製品一部変更実施連絡届

製品名 : F-8, F-11, F-7140

サトーパーツ 株式会社 技術グループ

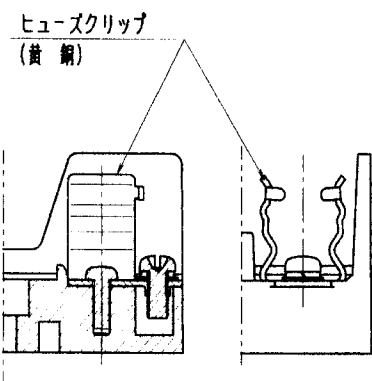
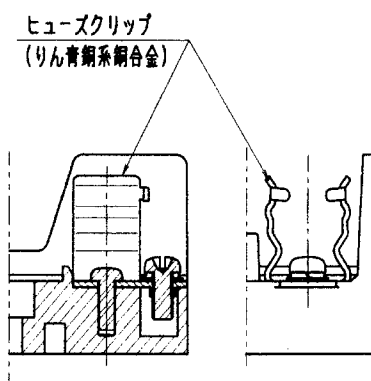
2) 変 更 内 容； ヒューズクリップの材質の変更を行います。

変更箇所	変更前	変更後
ヒューズクリップ		
	材質：黄銅	材質：リン青銅系銅合金

※図はF-11のものですが、変更箇所はどの品番も同じです。

- 3) 変更の理由；
- ・導電率アップによる電氣的性能の向上
 - ・クリップとしてのバネ性の向上
 - ・使用材料の共通化
- 4) 実施の時期； 2004年1月 下旬頃、弊社出荷分より順次
- 5) そ の 他； 本変更により承認函等が御必要な場合は、弊社営業担当まで別途御請求下さい。
尚、変更品につきましては、当分の間、包装箱に「変更品」の印を押して現行品と区別して参ります。
